A LA DEMARCACIÓN DE CARRETERAS EN CATALUÑA

Que mediante el presente escrito, se persona en el expediente administrativo del Anteproyecto “*Adecuación, reforma y conservación de la Autovía A-2 tramo Igualada – Martorell*” clave A0-B-25 aprobado provisionalmente mediante Resolución de 17 de marzo de 2022 de la Subdirectora General de Proyectos por delegación del Director General de Carreteras; así como en el trámite de información pública del procedimiento de evaluación ambiental de dicho Proyecto, **para formalizar oposición al mismo en cuanto al Tramo 3 Collbató y a la Alternativa 3 Variante Collbató seleccionada, así como en cuanto a su concepción global, dado su impacto ambiental negativo, la existencia de alternativas de menor impacto y de mayor eficiencia en términos coste-beneficio y por el resto de argumentos que se indicarán.** Escrito por el que formalizamos las siguientes

A L E G A C I O N E S

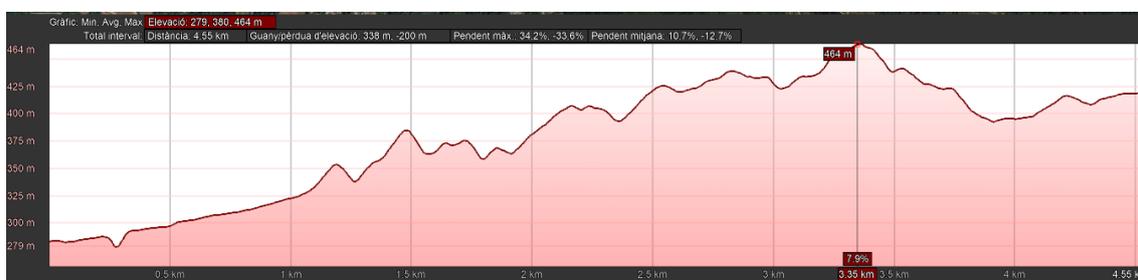
Con un impacto paisajístico crítico y la afectación del fondo escénico y del horizonte visual de que se dispone en la actualidad desde la

población de Collbató con la aparición de una macroinfraestructura nueva, de 6 carriles, a importante cota, con dos viaductos y alteración de la topografía y la hidrología de toda la zona afectada por los nuevos 7 kilómetros de trazado.

El error en las puntuaciones del EIA en relación al elemento “coste y generación de residuos” se acreditará también en el Informe elaborado por el Ingeniero Municipal.
